STADT LEVERKUSEN

Bebauungsplan Nr. 240/II „Opladen – nbso Quartier westlich des Bahnhofs“

Stellungnahmen im Rahmen der öffentlichen Auslegung nach
§ 3 Abs. 2 BauGB und der Beteiligung der Behörden und sonstigen Trä-
gern öffentlicher Belange nach § 4 Abs. 2 BauGB sowie
Abwägungsvorschlag der Verwaltung mit Beschlussentwurf

Stand: September 2022

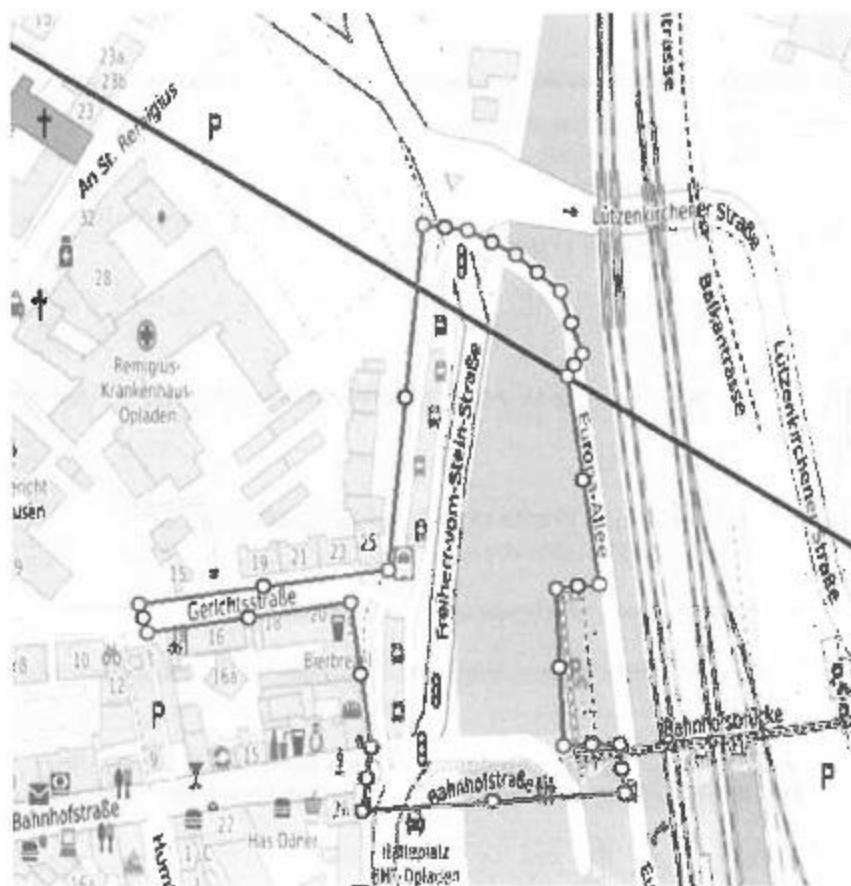
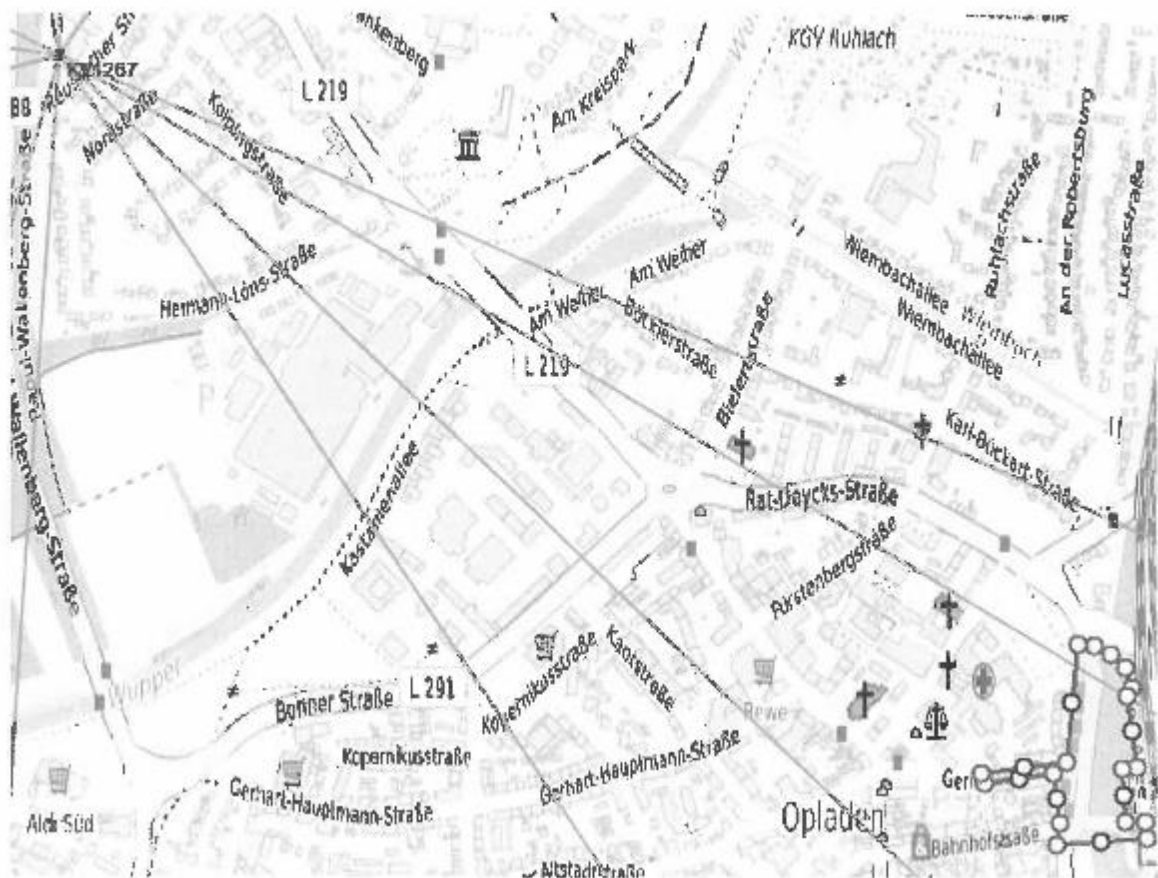
Durch das Planungsgebiet verläuft unsere Richtfunkstrecke KY1058-KY1267. Um das Funkfeld nicht zu beeinträchtigen dürfen neue Gebäude nicht höher als 65 m gebaut werden.

In der Anlage „Trassendaten.csv“ finden Sie die Daten der beschriebenen Richtfunkstrecke.

Der geplante höchste Punkt eines Gebäudes innerhalb des Geltungsbereiches des vorliegenden Bebauungsplanes liegt bei 95,1 m ü. NHN und ist als Oberkante zwingend festgesetzt. Bei einer geplanten Geländehöhe von 58,0 m ü. NHN entspricht dies einer realen Gebäudehöhe von 37,1 m über Gelände. Gebäude mit einer Höhe größer als 65 m über Gelände sind innerhalb des Geltungsbereiches des vorliegenden Bebauungsplanes nicht geplant.

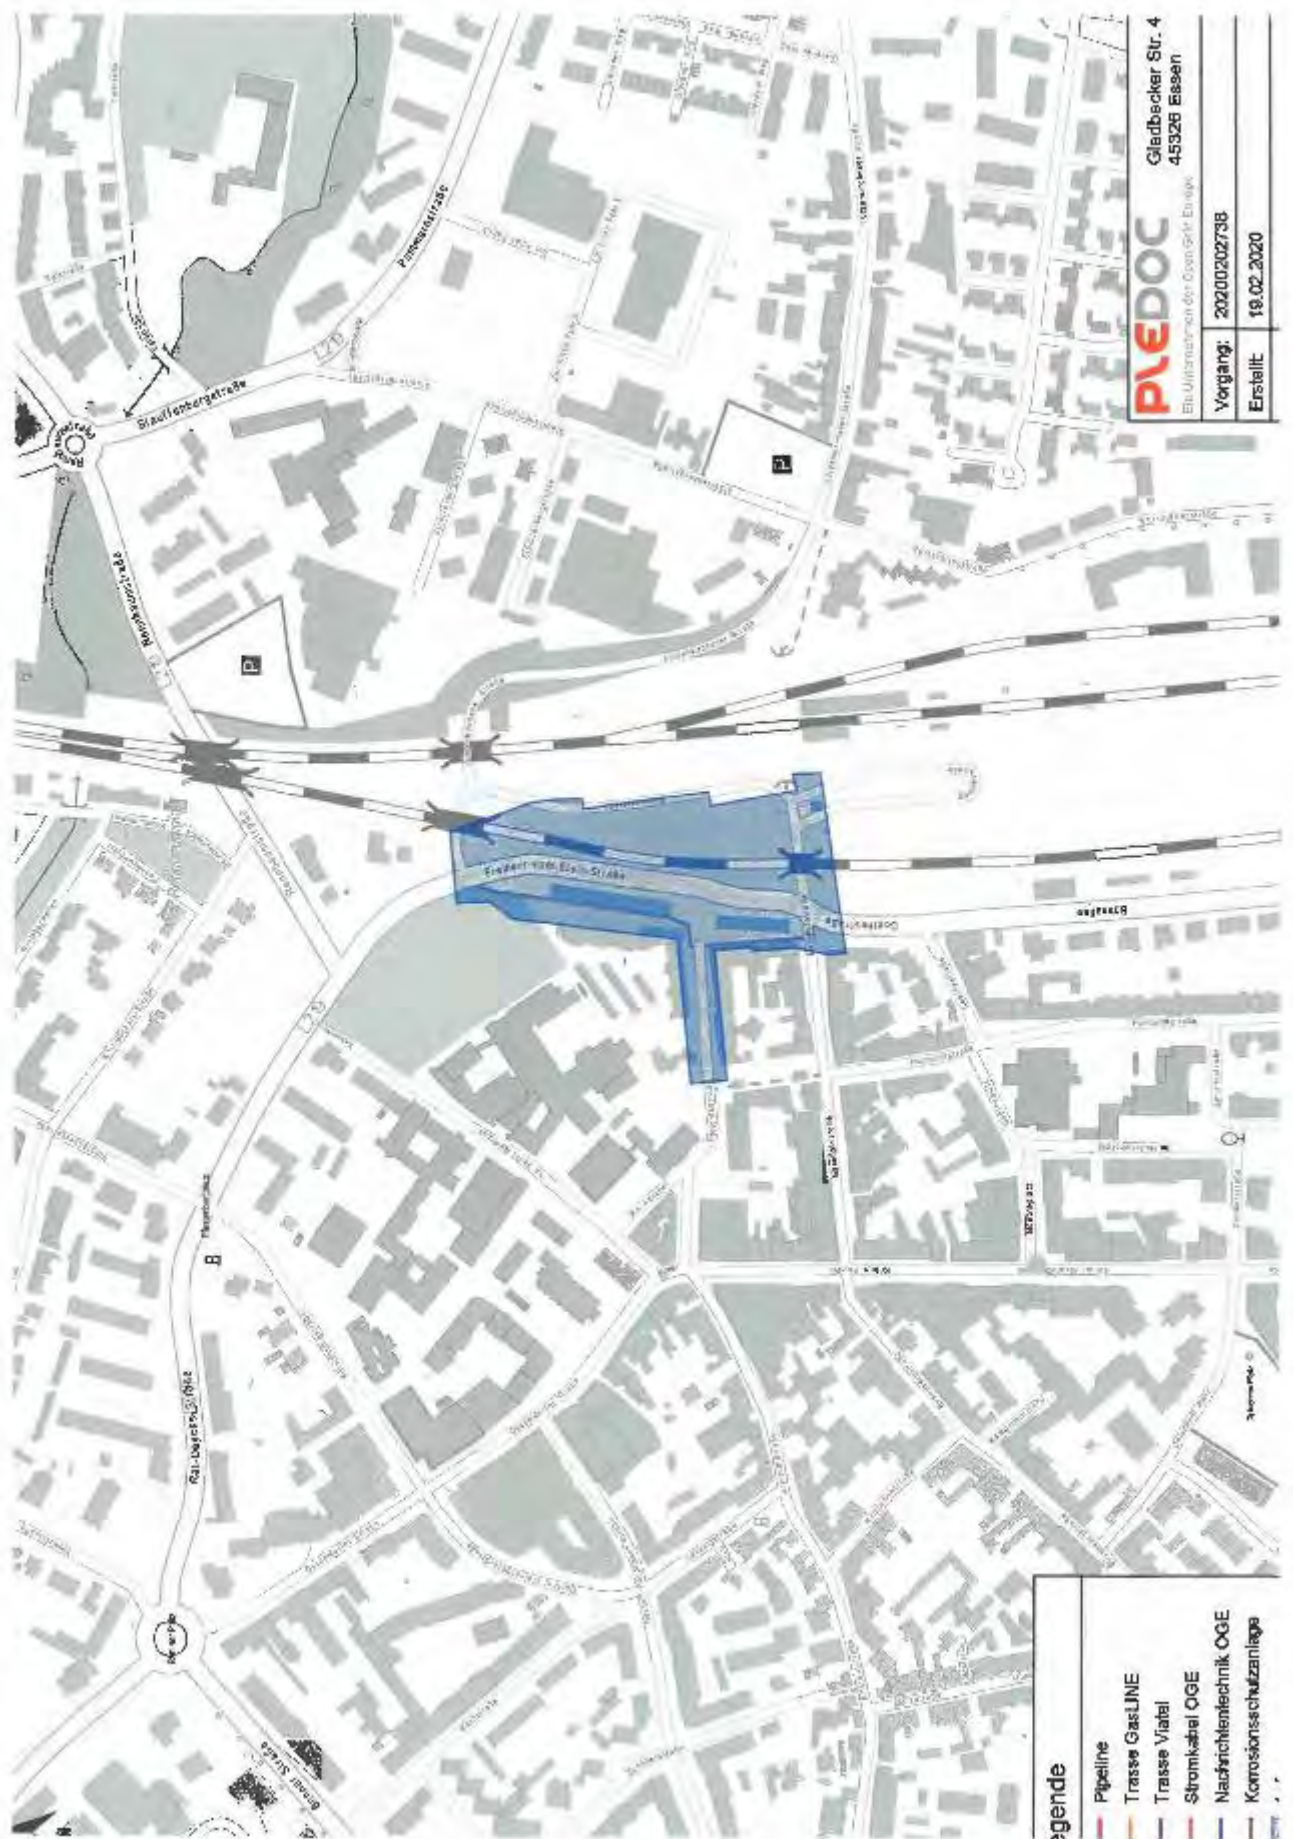
**Maßgeblich für unsere Auskunft ist der im Übersichtsplan markierte Bereich.
Dort dargestellte Leitungsverläufe dienen nur zur groben Übersicht.**

In dem beigefügten Übersichtsplan befinden sich im markierten Bereich keine von PLEdoc verwalteten Versorgungsanlagen.
